工程指示 / 要求簡箋(E.I.)

工程指示編號：EI / 5644 / 23

工程名稱：將軍澳日出康城 11

工程項目：幕牆 室內收口鋁板 大貨 (放行 T1 12-15,16/F 共 3 層)

美特鋁質有限公司 MIDI Aluminium Fabricator Ltd.				工程號	J858	類別		物料號	-		
				地盘	康城11期	制圖	W. E. X	2022-12-02	圖號	CL-02	
修改	-	-	採用工廠	地盘	✓	图纸名称	铝折件	復核	-	數量	-
日期	-	-	材料颜色	PVF2 (香槟金)		材料	3.0mm 铝板	批准	-	單件重量	- (KG)

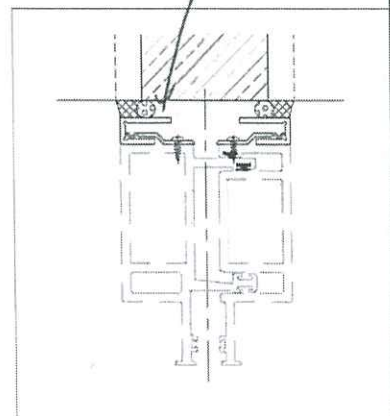
A：因應鋁板摺不到，內肚為 15mm 的改成 1.5mm 厚度。CL02.08,06,07

美特鋁質有限公司 MIDI Aluminium Fabricator Ltd.				工程號	J858	類別		物料號	-	
修改	-	-	-	地盤	康城11期	制圖	W. E. X	2022-12-02	圖號	CL-07
日期	-	-	-	採用工廠	地盤 <input checked="" type="checkbox"/>	圖紙名稱	鋁折件	復核	-	-
				材料顏色	PVF2 (香檳金)	材料	3.0mm 鋁板	批准	-	-
									數量	-
									單件重量	- (KG)

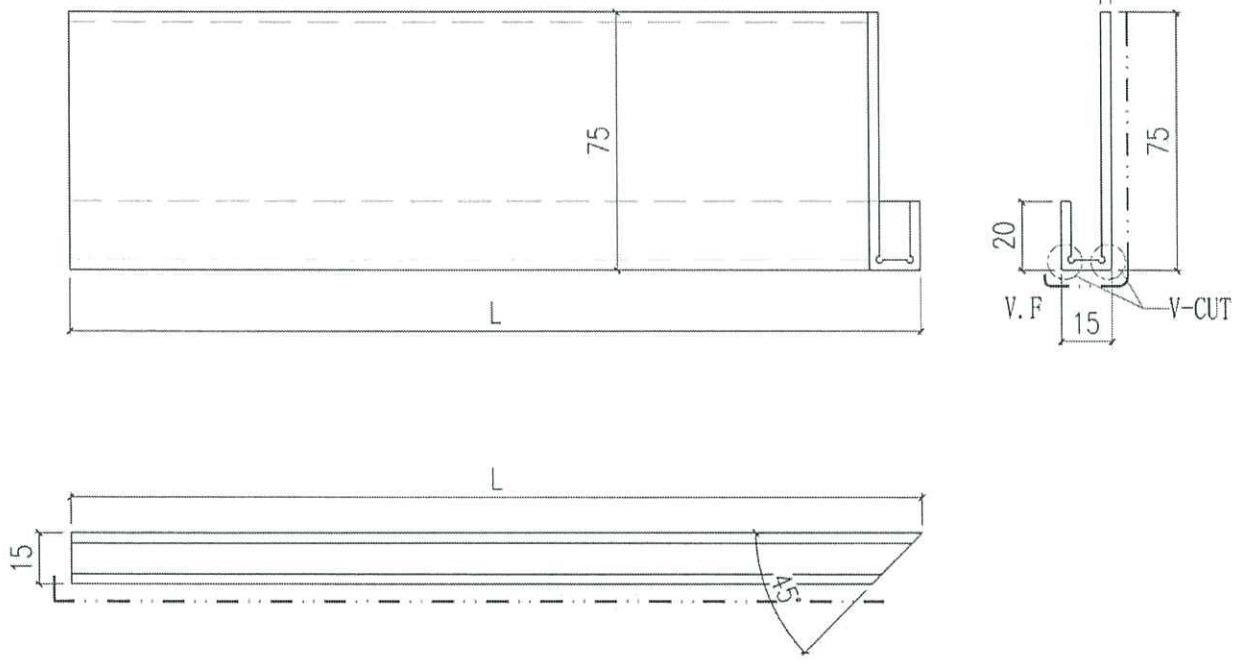
1.5
